Expediente: 056070543709
Radicado: RE-02416-2024
Sede: SANTUARIO
Dependencia: Grupo Recurso Hídrico
Tipo Documental: RESOLUCIONES
Fecha: 04/07/2024 Hora: 11:48:35 Folios: 9

POR MEDIO DE LA CUAL NO SE AUTORIZA UNA OCUPACIÓN DE CAUCE Y SE TOMAN OTRAS DETERMINACIONES

Se presenta un tomo con 61 folios denominado “ESTUDIO HIDROLÓGICO E HIDRÁULICO DE LA QUEBRADA LA CHUSCALA Y EL RÍO NEGRO Y DISEÑO HIDRÁULICO DE UNA OBRA PARA LA CONTENCIÓN DE LA INUNDACIÓN DEL RÍO NEGRO EN EL PREDIO CON FMI 017-44531, VEREDA DON DIEGO DEL MUNICIPIO DE EL RETIRO, ANTIOQUIA”, el cual

Figura 32. Alineamiento propuesto para el dique proyectado sobre la margen derecha del río Negro.

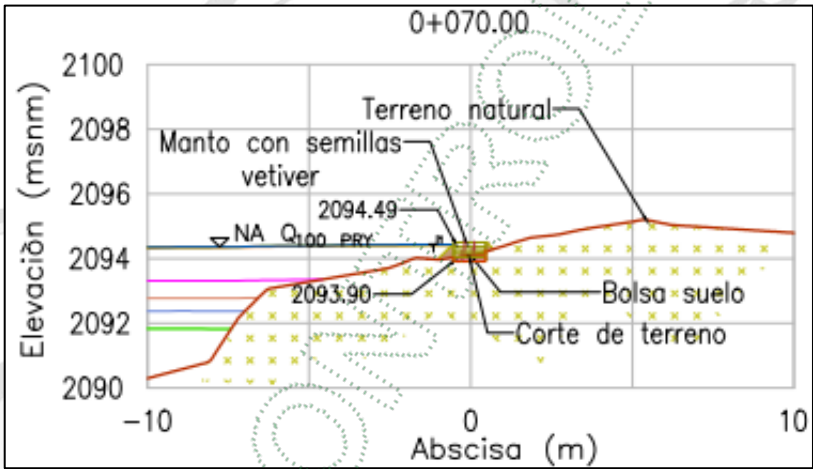
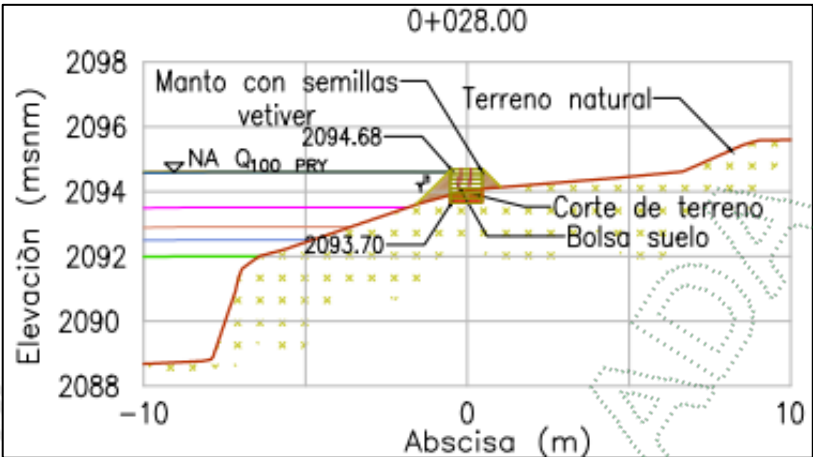
Entendiéndose así, que el propósito de La construcción del Jarillón o Dique es confinar la mancha de inundación y ronda hídrica, lo cual no cumple con lo expresado dentro del Decreto 2245 del 29 de diciembre de 2017, por medio del cual se reglamenta el artículo 206 de la Ley 1450 de 2011 y se adiciona una sección al Decreto 1076 de 2015, Decreto Único Reglamentario del Sector Ambiente y Desarrollo Sostenible, en lo relacionado con el acotamiento de rondas hídricas, así como al documento: Guía Técnica de Criterios para el Acotamiento de las Rondas Hídricas en Colombia, adoptada mediante la Resolución 0957 de 2018 (Ministerio de Ambiente y Desarrollo Sostenible, 2018), en la cual se estipula lo siguiente.

Además, la construcción del Jarillón no cumple y/o atenta con lo establecido el acuerdo 251 de 2011 en sus artículos segundo y sexto.

Teniendo como justificación lo anteriormente mencionado, se puede concluir que, la obra propuesta NO cumple con la normatividad ambiental vigente.

Figura 10. Tiempos de concentración estimados para el río Negro.

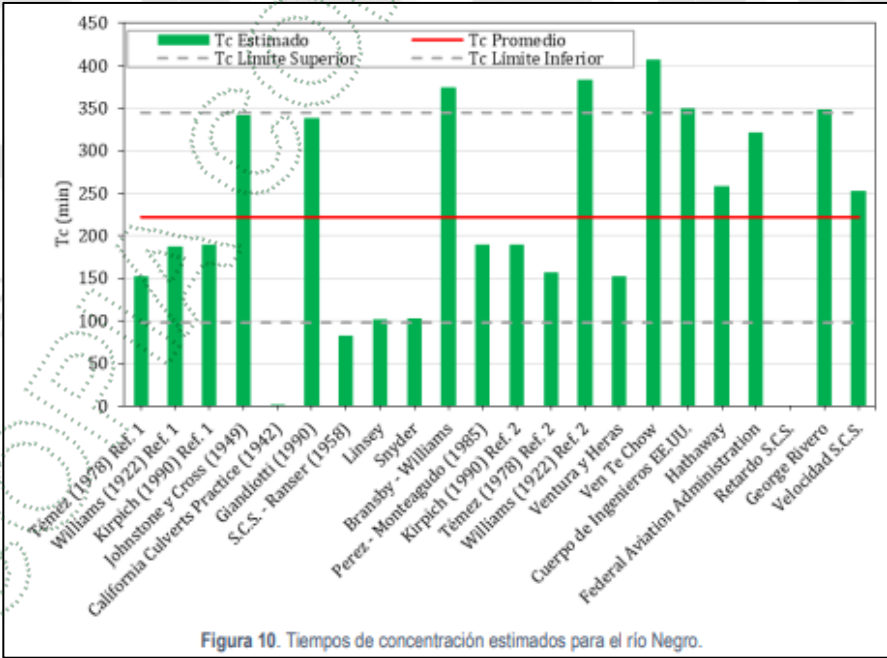
- Para el presente estudio se estimó un tiempo de concentración de 127 minutos para la cuenca de la quebrada La Chuscala, mientras que para el río Negro se definió un tiempo de concentración de 183 minutos.

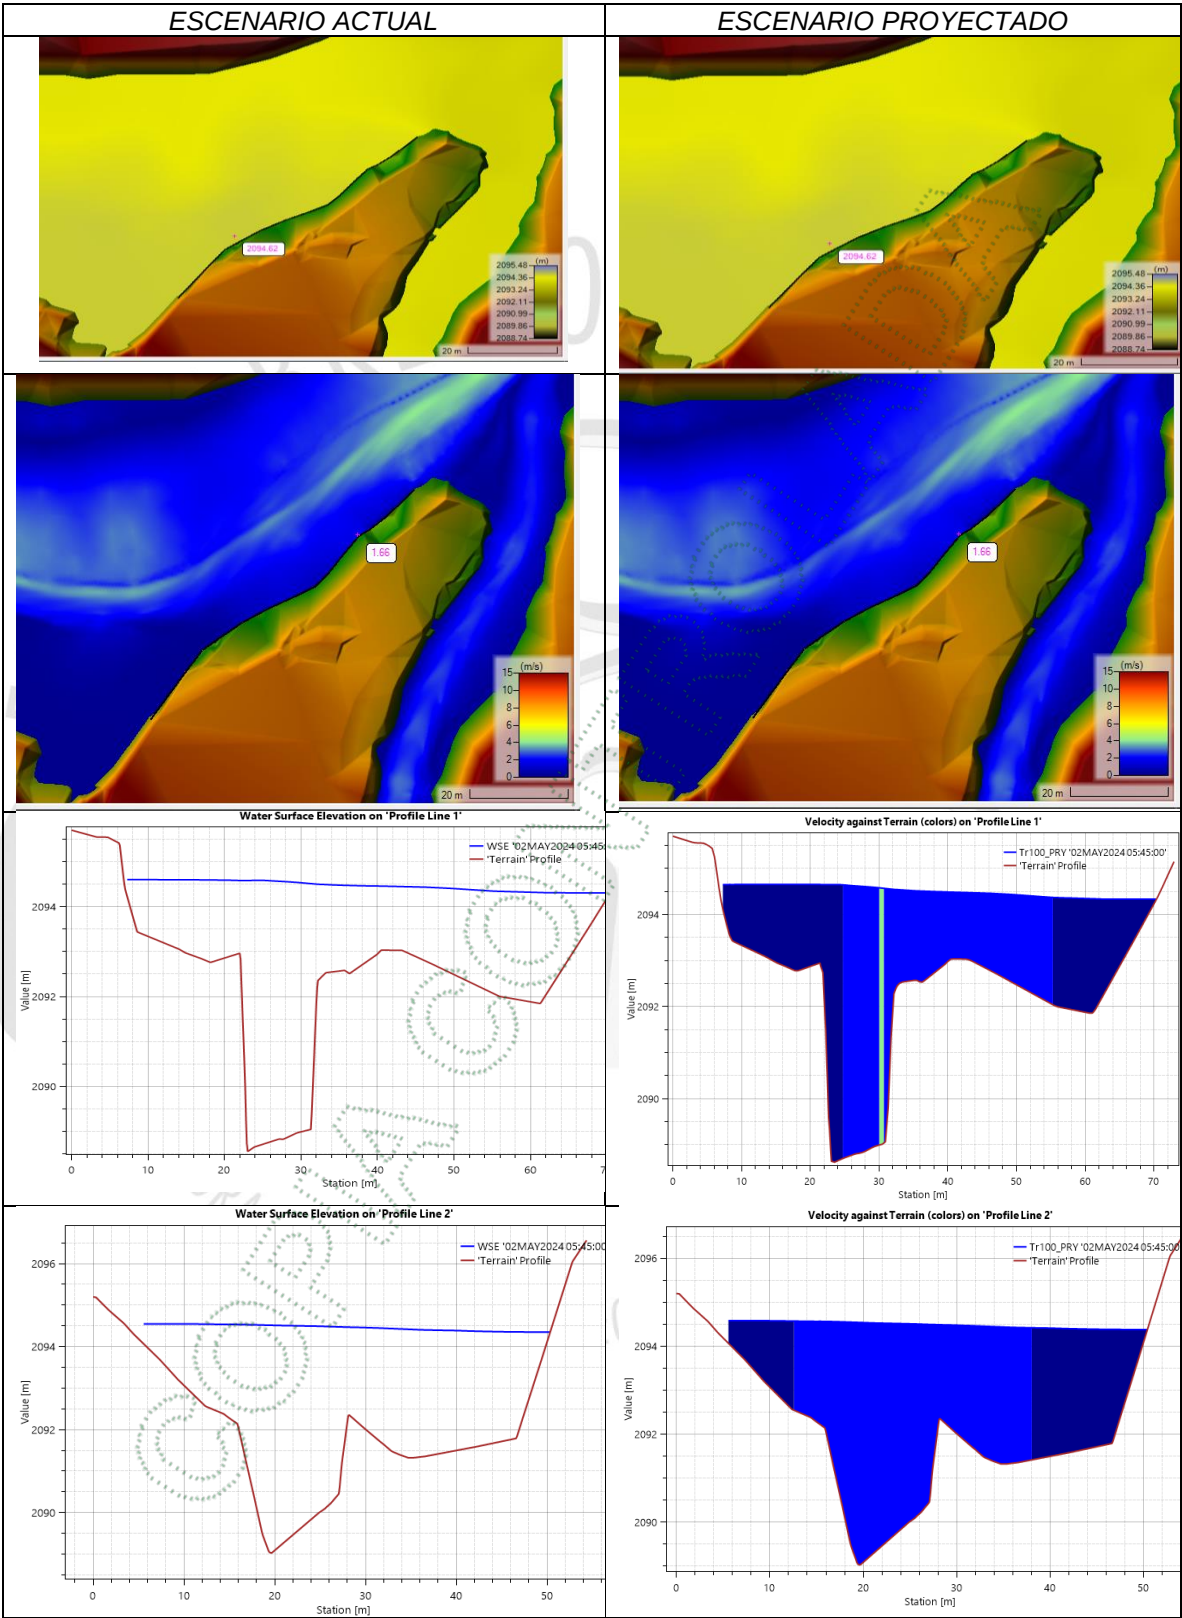
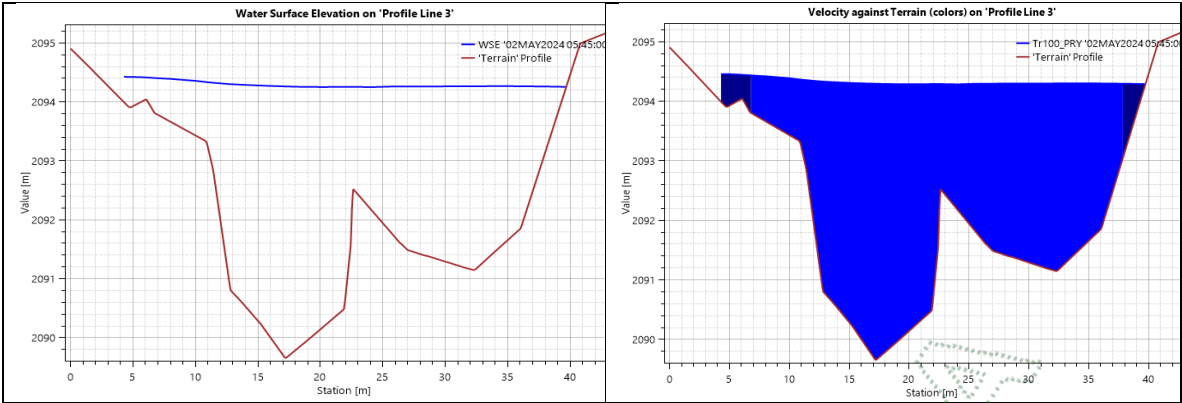
Se presentan en la modelación hidráulica en el software HEC-RAS, para los escenarios actual y futuro

La hidráulica presentada tiene menos del 10% de diferencias en las velocidades y no presenta diferencias de elevaciones de más de 30 cm entre la lámina de agua del Tr100 con respecto a los escenarios actual y proyectado.

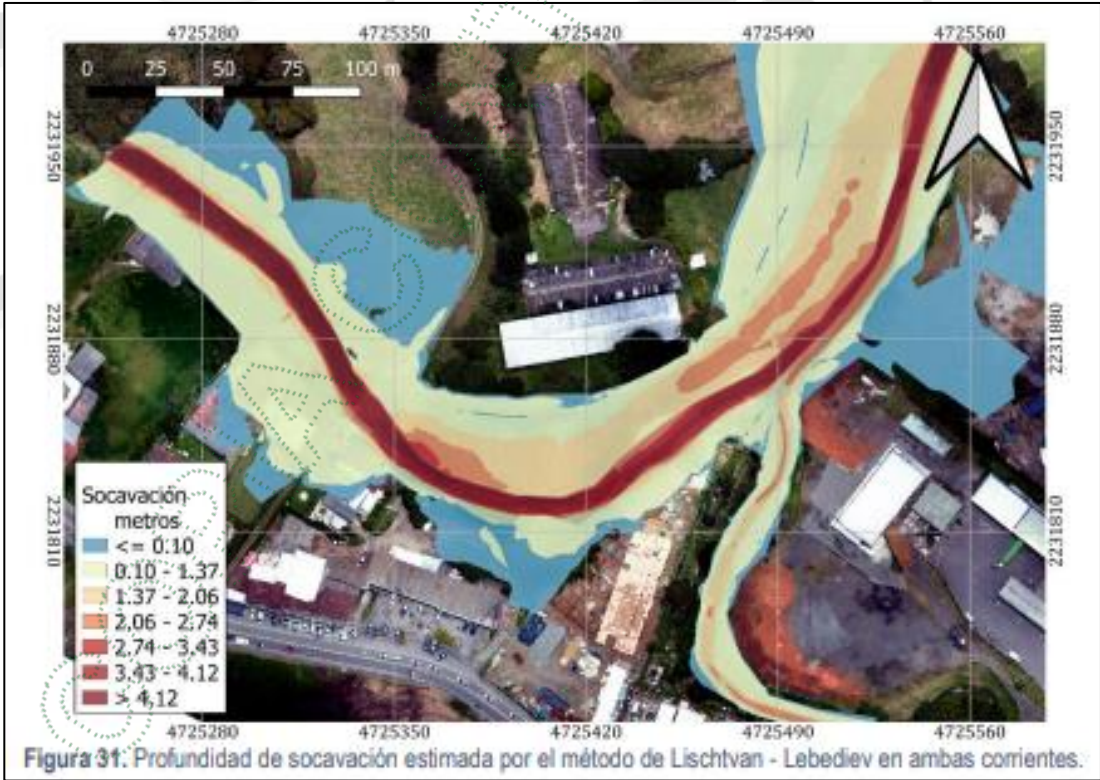
- Se realiza el análisis de la socavación utilizando el método de Lischtván – Lebediev para el cual se concluye lo siguiente:

“Para utilizar este método se empleó la granulometría de ambas fuentes hídricas, donde se obtuvieron los diámetros característicos (Tabla 18). La socavación máxima para el evento de los cien años para el Río Negro es de 4.12 m, mientras que para la quebrada La Chuscala es de 2.50 m, cuya distribución espacial en la zona de estudio se observa en la Figura 31.”

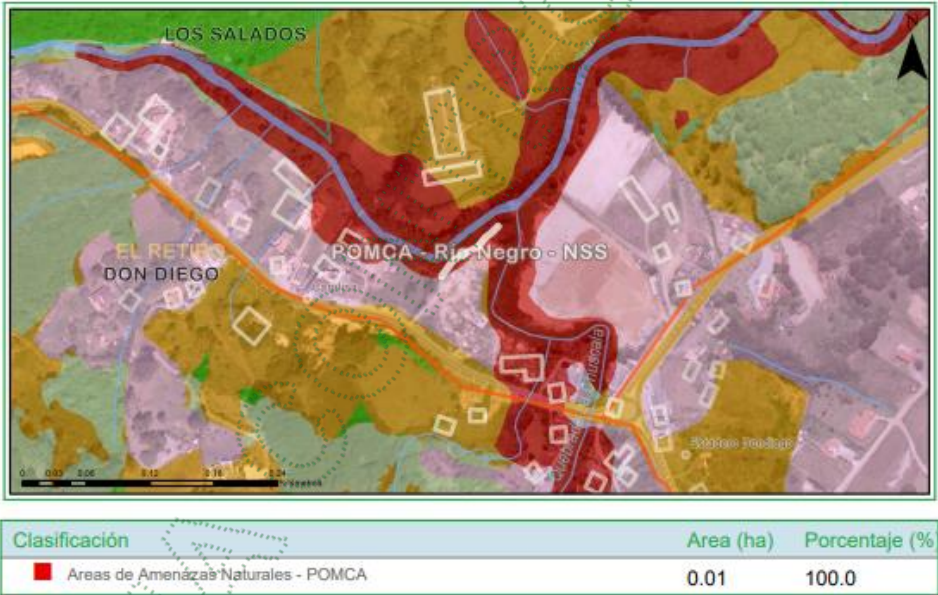
Se realiza la visita de campo en acompañamiento del señor Miquel Ardila, la cual nos dirige al sitio de las intervenciones donde se evidencia lo siguiente:

- Se evidencia en campo la existencia de una construcción de cimentación para una arquitectura tipo comercial denominado “RIVER MALL”, ubicado en la vereda Don Diego del municipio del Retiro sobre el predio identificado con FMI. 017-44531.
